Emne: Planforslag Manger kloakkrenseanlegg

Emne: SV: Reguleringsplan Manger renseanlegg

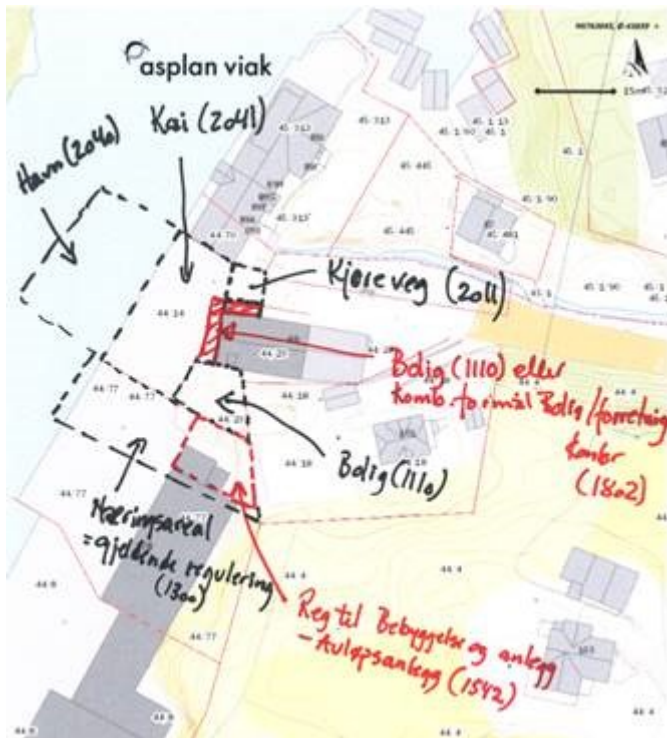
Vedlagt denne e-posten er en håndtegnet skisse som viser våre første innspill til arealformål i plankartet, kfr. figur til venstre.

- Med referanse til Kommunedelplan avløp og kommunestyresak 20/17(Dokument 17/5346) tolker vi at RA skal lokaliseres på gnr. 44, bnr. 77.
- Resterende del av 44/77 opprettholder gjeldende reguleringsformål – næring
- Sjøareal reguleres til Havn, vurderer å gi det en hensynsone for etablering av teknisk infrastruktur (ledningsanlegg)
- Tidl reg «Felles kai» reguleres til

kai. Skal den være privat, eller er dette en offentlig kai?

- Del av Mangersnesvegen reguleres til kjøreveg (offentlig?). Antar at FV slutter på kaien?

Hvordan skal vi forholde oss til del av 44/23?

- Skal tidligere uregulert areal (knausen) reguleres til næring som i KDP? Eller skal den reguleres til boligformål? Vårt forslag er bolig (evt. komb. Areal)
- Skal tidligere regulert areal vest og nord for bygningen reguleres til kombinert formål industri/forretning/bustad eller skal vi skifte formål her?

1. Off VEG skal gå ned til same avgrensing som i gammel plan.
Den følger eiendomsgrensen mot bnr. 14 og bnr. 70
2. Det skal vera felles kai (Manger meieri er eigar) og kaiføremålet bør forlengast sånn at det vert kaiføremål framom RA
OK, endres

3. RA føremålet bør utvidast for å gje moglegheit for alternative løysingar. Fjell kan sprengast etc.. Og noko av arealet framom bør kanskje tilhøyra anlegget. Det er kan og vurderast om anlegget «skal» ligga inntil eksisterande industri på 44/77 (AUFERA er i samtaler om den delen no)
OK, da blir tomten ca. 470 m2. Kommunen må erverve areal også fra bnr. 23. Dette stpar det ingen ting om i kommunestyresaken.

4. Gjeldande plan har berre eit generelt føremål for Industri. Me meiner difor at kaiområdet framom RA bør få nytt arealføremål for kai.
OK, Vi endrer formålet til kai

5. Me vil ikkje ha bustadføremål ner mot kaien. Me foreslår å leggja inn ein buffersone (grøn) med uteopphaldsareal eigedomen 44/18 har ikkje trong for å ha bustadføremål på heile sin eigedom. Det vil vera ei føremon med litt buffer her.
44/18 ligg utanfor planområdet. Dersom vi skal omregulere areal på denne eigedomen må vi varsle utving av panområdet.

6. Det kan framleis vera kombinasjonsføremål for 44/23.
Gjenværande del av bnr. 23(knausen) kan reguleres til kombinert formål med byggeforbud, dvs. at bygningskroppen ikkje kan utvides
